**Dodatek č. 4 ke Smlouvě o dílo ze dne 30. 11. 2018 ve znění  
Dodatku č. 1 ze dne 25. 9. 2019, Dodatku č. 2 ze dne 26. 3. 2020 a  
Dodatku č. 3 ze dne 12. 6. 2020**

**Název projektu:** Revitalizace památky č. p. 1 v Žatci - Radnice města Žatec  
**Název stavby (dle SoD):** Obnova budovy radnice, náměstí Svobody 1 Žatec, na pozemku st. p. č. 182 v k.ú. Žatec – stavební práce  
**Číslo SoD:** 00366-ROZ/2018  
**Číslo změny:** **005**

**Obnova budovy radnice, nám. Svobody č.p. 1, Žatec - I. ETAPA**

Část dokumentace - KLIMATIZACE	Stupeň DOKUMENTACE SKUTEČNÉHO PŘEVEDENÍ STAVBY		
Objekt -	Datum 11/2019	Mřítko 1:50	Kopie
Název výkresu PŮDORYS PODKROVÍ 1	Formát A1	Revize -	Číslo výkresu D.21

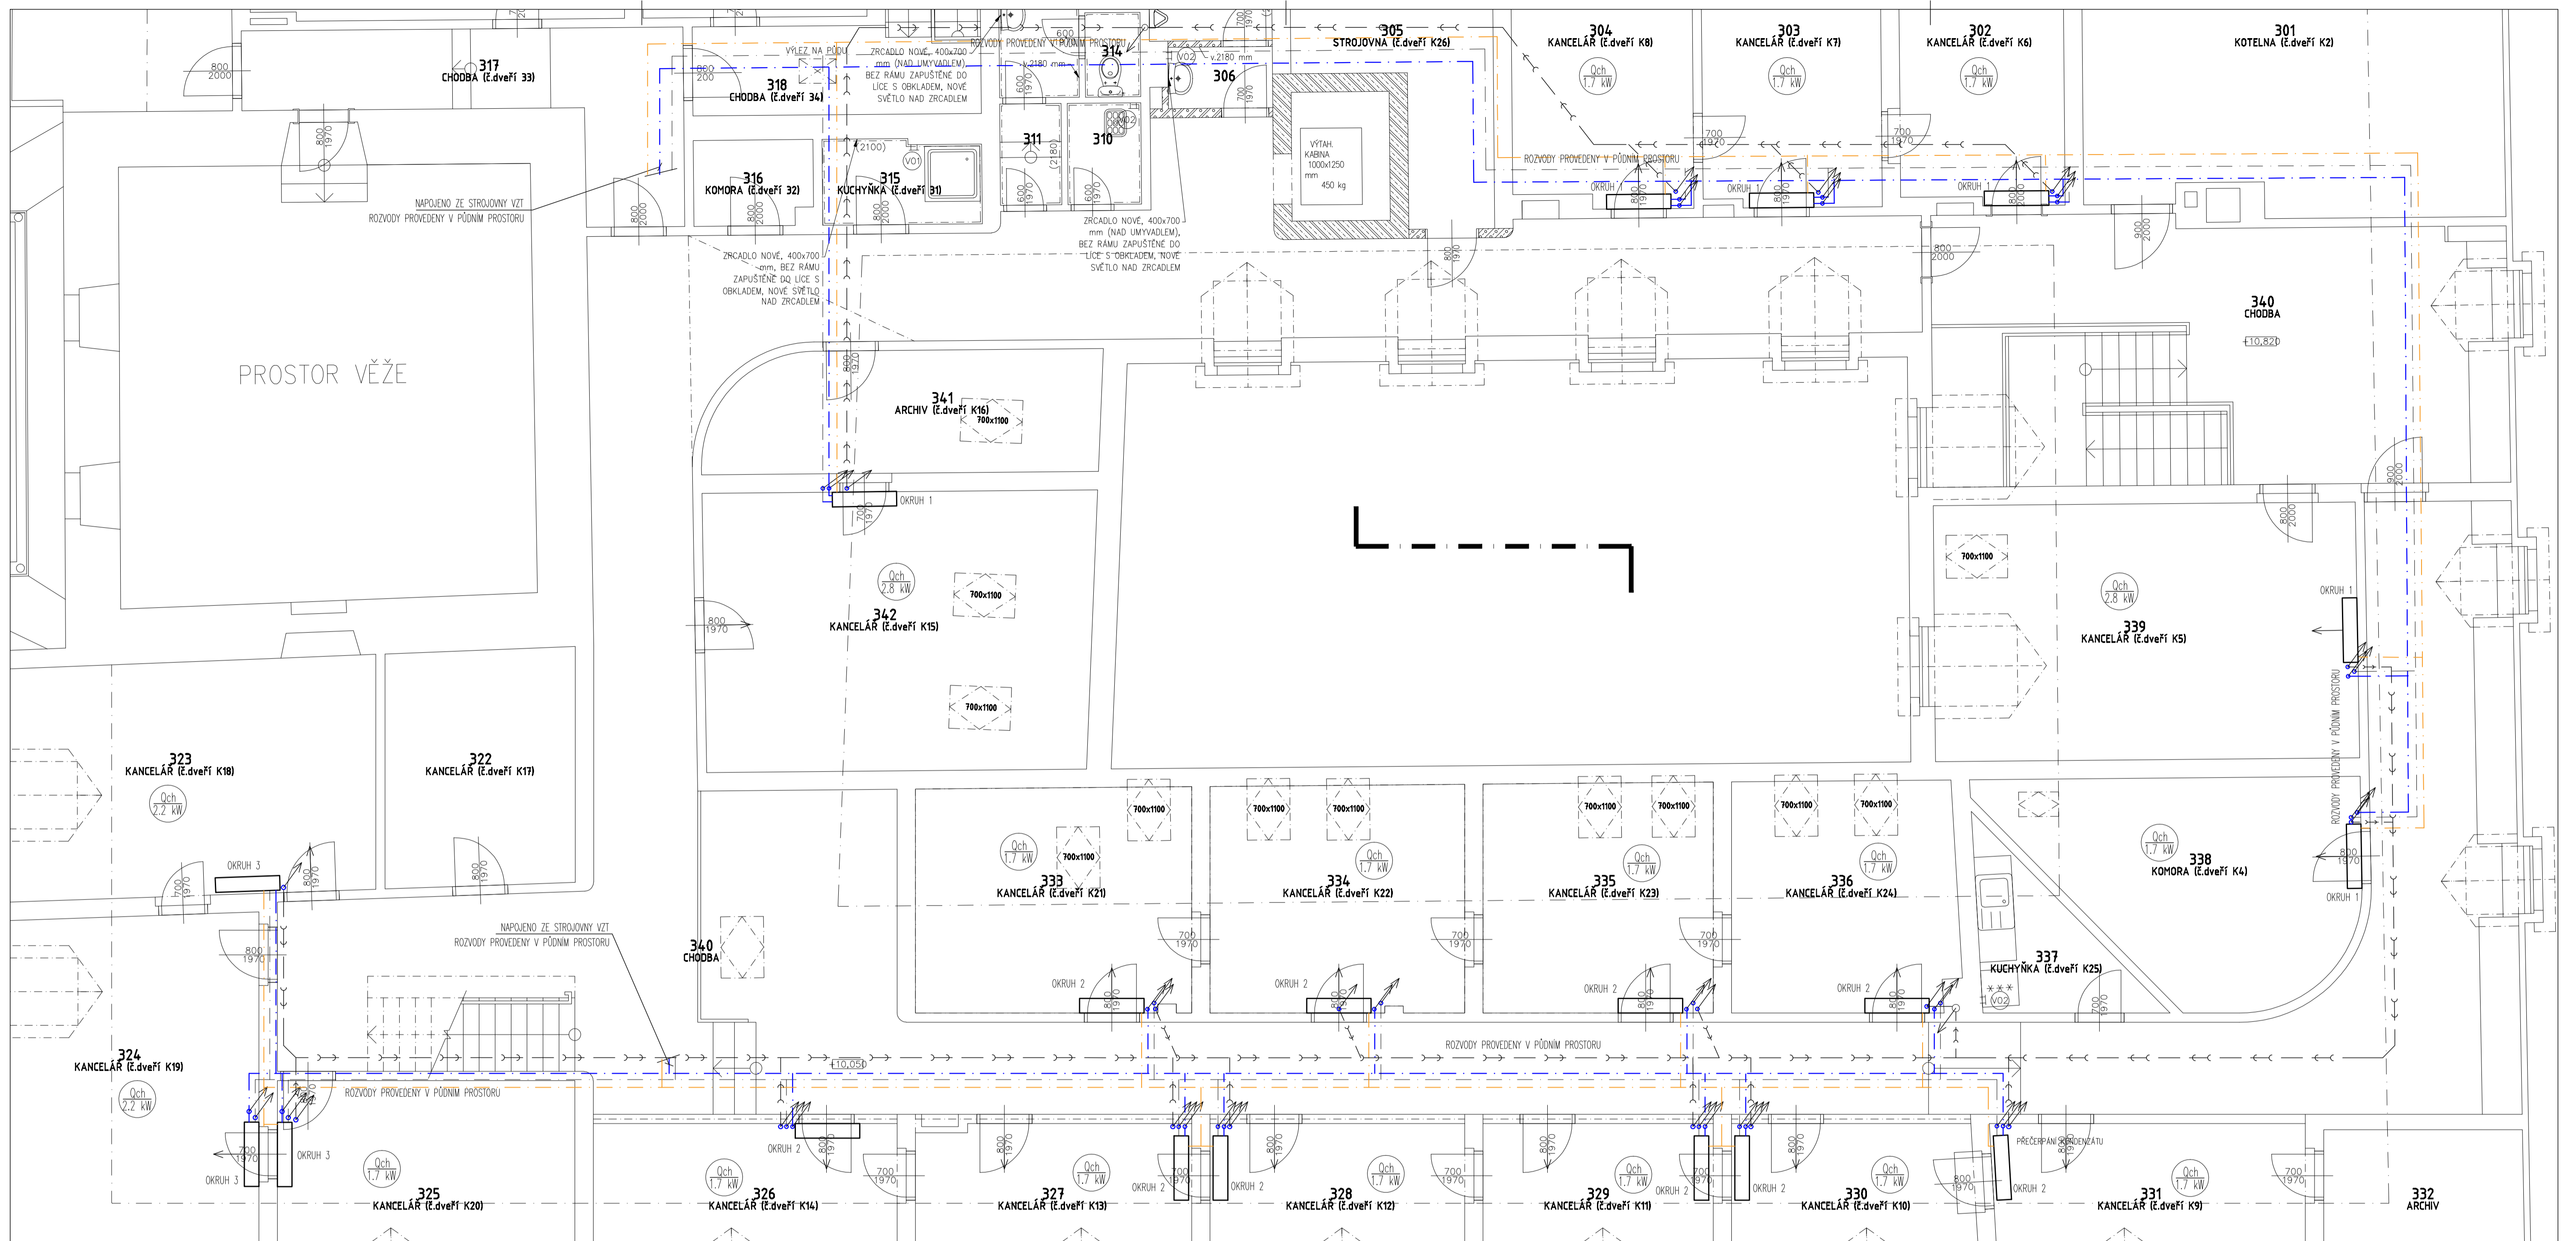
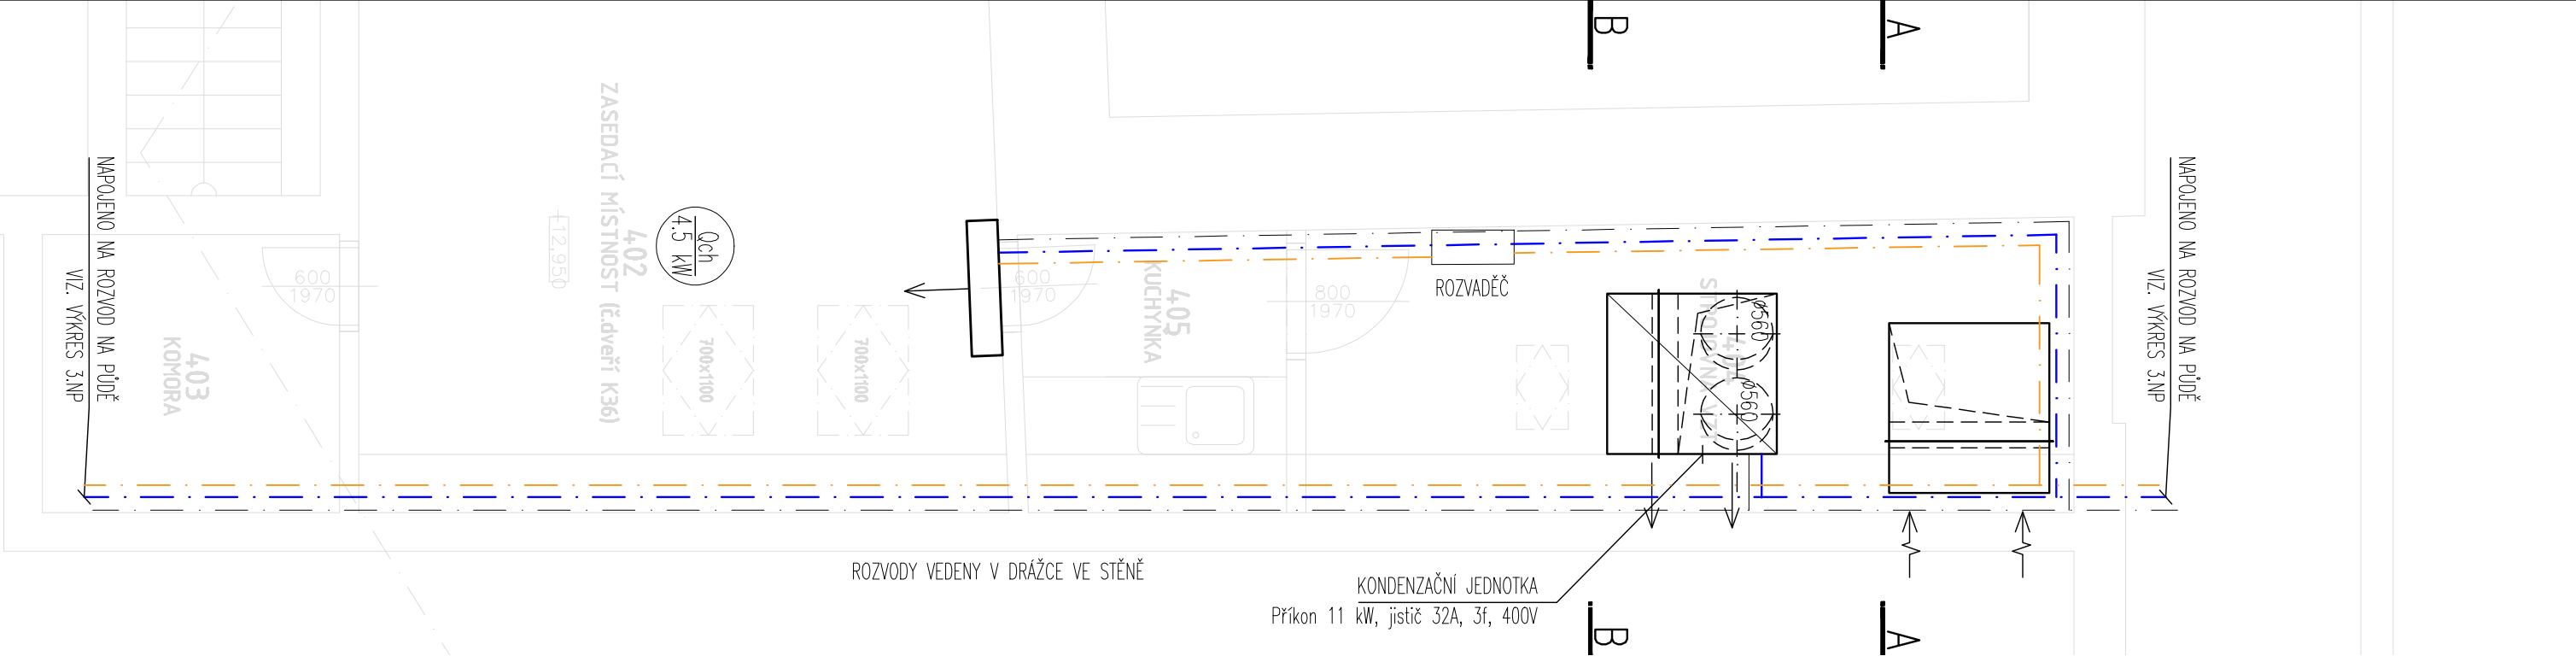
**14.2\_VP\_SO\_02.1: VCP\_Vnitřní část\_způsobilé/poměrově krácené\_čerpadlo pro VZT**

1.	6R	Čerpadlo přečerpávání kondenzátu z klima jednotek, MINI Blue, napětí 230V	ks	16,4		
----	----	---	----	------	--	--

Dopady změny do projektové dokumentace: zakreslení skutečného rozsahu a vedení do výkresů skutečného provedení
